**AVIS RELATIF À LA PROTECTION
CONTRE LES EVENTUELS EFFETS NOCIFS ET NUISANCES
PROVOQUÉS PAR LES RAYONNEMENTS NON IONISANTS
GÉNÉRÉS PAR DES ANTENNES ÉMETTRICES STATIONNAIRES**

Commune : GEMBLOUX - Exploitant : PROXIMUS

Référence exploitant : 81BEU_00

Rapport n° 3239 / 2024

Figure 1 : Vue en plan des lieux de séjour et des points de contrôle

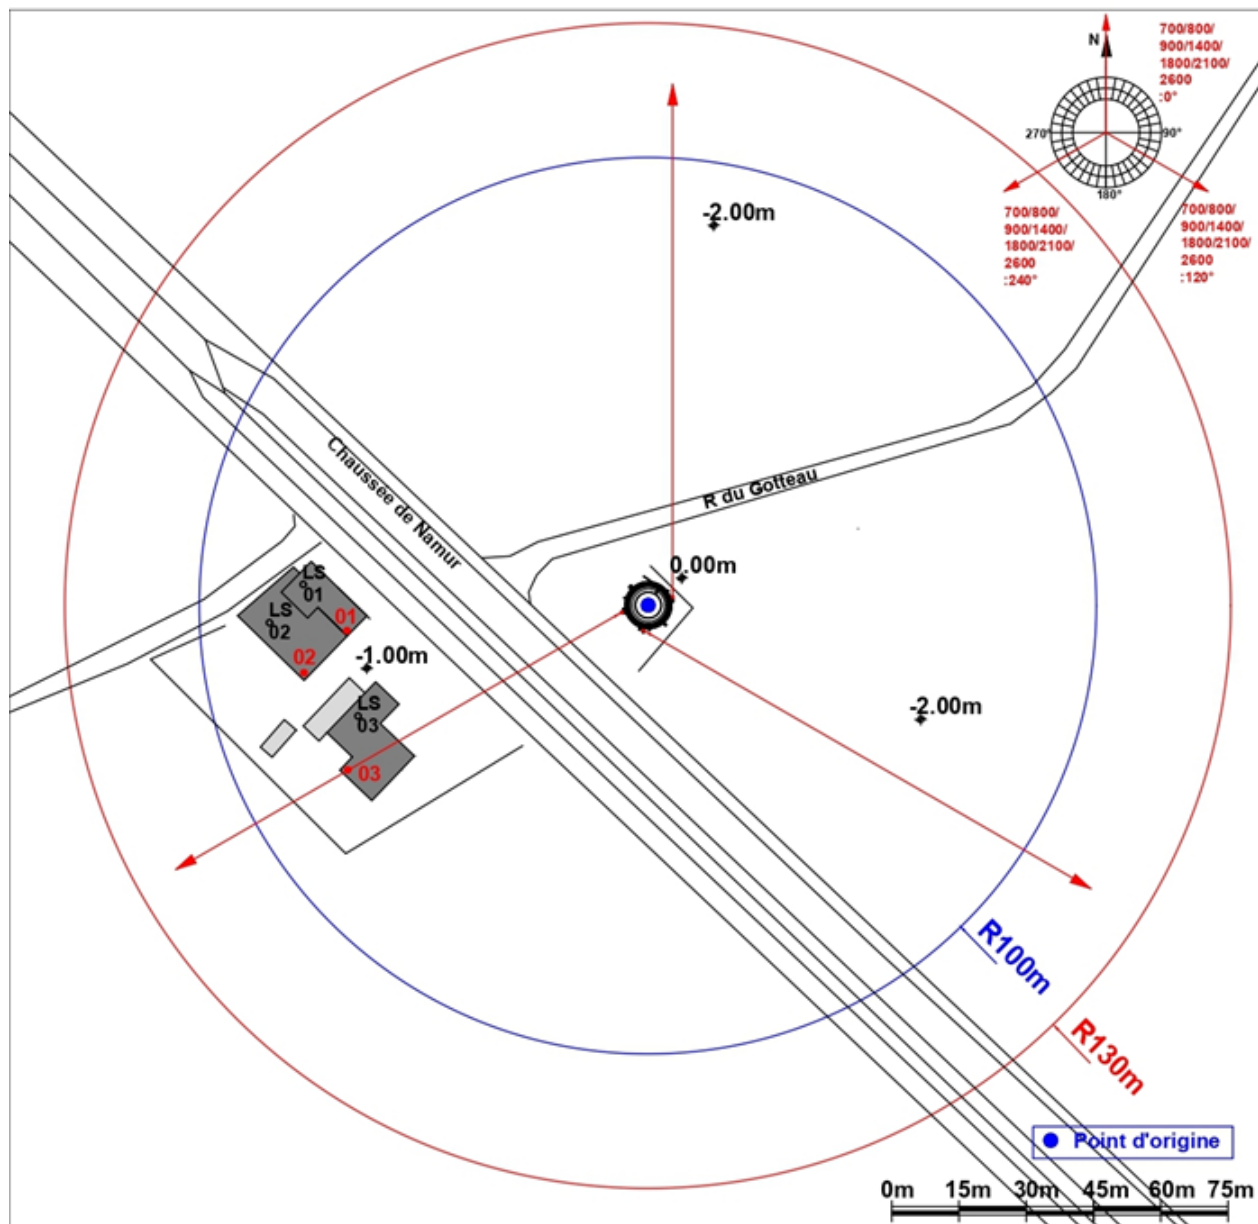
- le numéro du point de contrôle repris sur un des plans de la figure 1;
- le numéro du LS dans lequel se trouve le point de contrôle de la 1^{ère} colonne ;
- l'atténuation d'obstacle prise en compte pour le calcul de l'indice d'exposition dans le LS ;
- le résultat du calcul de l'indice d'exposition.

N° point de contrôle	LS	Atténuation (dB)	Indice d'exposition relatif à la limite par installation IE_i
3	LS03	3,0	0,417
1	LS01	3,0	0,216
2	LS02	3,0	0,129

En ce qui concerne les antennes de l'installation mentionnées dans le tableau 1, la distance maximale à laquelle la limite pourrait être atteinte, à l'extérieur, est égale à 97,3 m. S'il n'y a pas de LS à une distance inférieure, les antennes respectent forcément la limite d'immission.

Dans le cas des LS situés à l'intérieur des bâtiments, une atténuation d'obstacle est prise en compte et il en résulte que la distance maximale à laquelle la limite pourrait être atteinte se réduit à 68,9 m.

Les résultats de l'évaluation décrite au paragraphe 4 indiquent que les antennes émettrices stationnaires de l'installation faisant l'objet du présent avis ne produisent pas, dans un lieu de séjour, un rayonnement électromagnétique maximum supérieur aux limites fixées à l'article 4 du décret.

Figure 2 : Vue en plan des installations d'antennes dans un rayon de 300 mètres autour de l'installation faisant l'objet de la demande d'avis

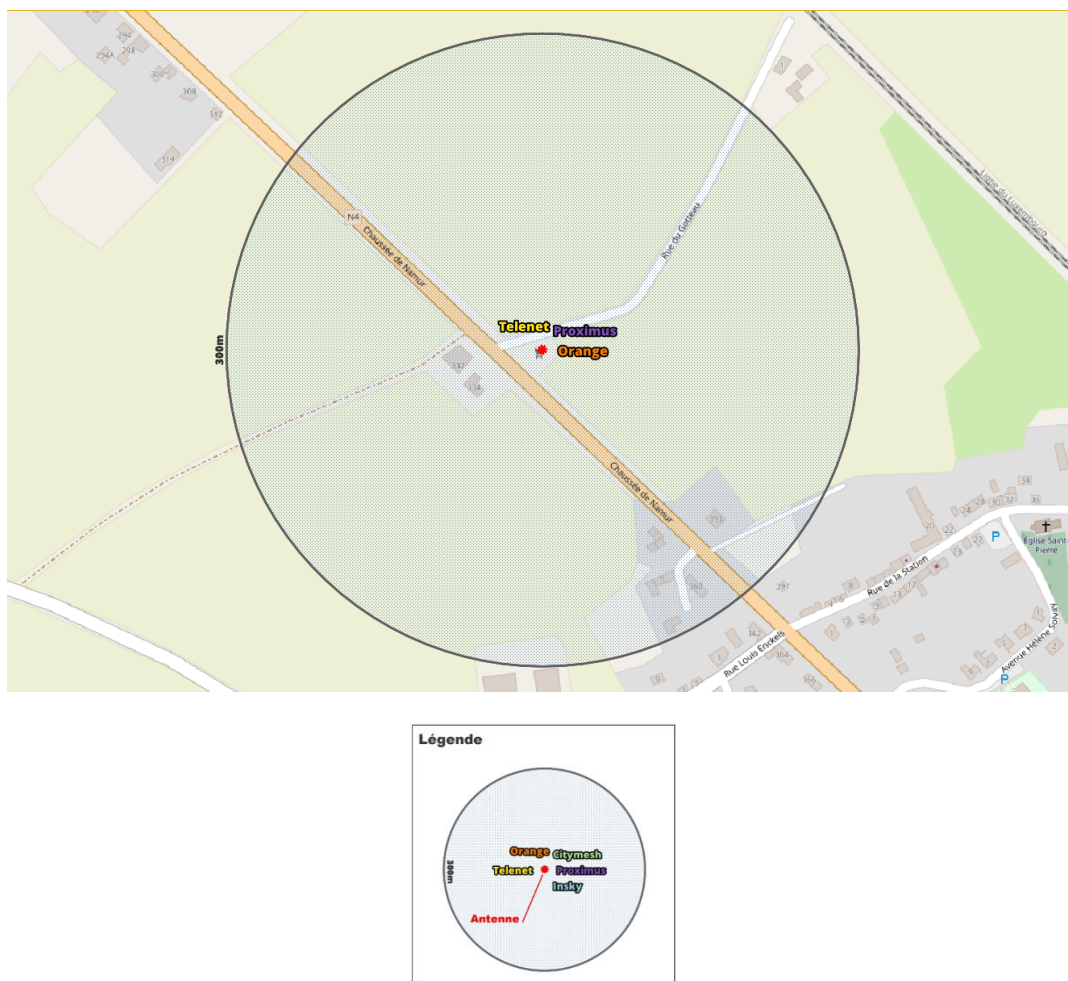
Le plan en projection verticale de la figure 2 indique la localisation des installations d'antennes émettrices stationnaires visées par le décret et situées dans un rayon de 300 mètres autour de l'installation référencée dans le paragraphe 2 et localisée au centre du cercle. Les données de localisation de ces antennes et les avis correspondant sont accessibles via le cadastre en ligne des antennes émettrices stationnaires⁸. Les installations prises en compte dans l'évaluation du respect de la limite cumulative sont les installations d'antennes émettrices déclarées en service par l'exploitant à la date du présent avis, à l'exception de l'installation référencée dans le paragraphe 2 et éventuellement d'autres installations ayant fait l'objet d'une demande d'avis à la même date et qui sont situées à l'intérieur de la zone de 300 mètres de rayon.

- il y a au plus 4 installations d'antennes émettrices stationnaires présentes dans la zone d'évaluation de 300 mètres de rayon représentée dans la figure 2, y inclus l'installation référencée dans le paragraphe 2 : la limite cumulative définie à l'article 4, §2 du décret est nécessairement respectée dans les lieux de séjour à l'intérieur de la zone d'évaluation de 300 mètres de rayon ;
- il y a exactement 5 installations d'antennes émettrices stationnaires présentes dans la zone d'évaluation de 300 mètres de rayon représentée dans la figure 2, y inclus l'installation référencée dans le paragraphe 2 et il existe, pour 3 ou 4 de ces installations, un avis attestant le respect de la limite abrogée de 3 V/m : la limite cumulative définie à l'article 4, §2 du décret est nécessairement respectée dans les lieux de séjour à l'intérieur de la zone d'évaluation de 300 mètres de rayon ;

- c) dans tous les autres cas, il a été vérifié que la limite cumulative définie à l'article 4, §2 du décret n'est pas dépassée dans les lieux de séjour sur base du nombre d'installations localisées dans la zone d'évaluation de 300 mètres de rayon représentée dans la figure 2, de leur localisation ainsi que des données inscrites dans la figure 1 et au paragraphe 4 du présent avis et dans les avis attestant le respect de la limite par installation ou de la limite abrogée de 3 V/m relatifs aux autres installations reprises dans la figure 2.

Compte tenu des considérations ci-dessus, il apparaît que l'intensité du rayonnement électromagnétique généré, dans les lieux de séjour situés dans un rayon de 300 mètres autour de l'installation référencée dans le paragraphe 2, par l'ensemble des antennes émettrices stationnaires de l'ensemble des exploitants du même site d'antennes émettrices stationnaires respecte la limite fixée à l'article 4, § 2 du décret.
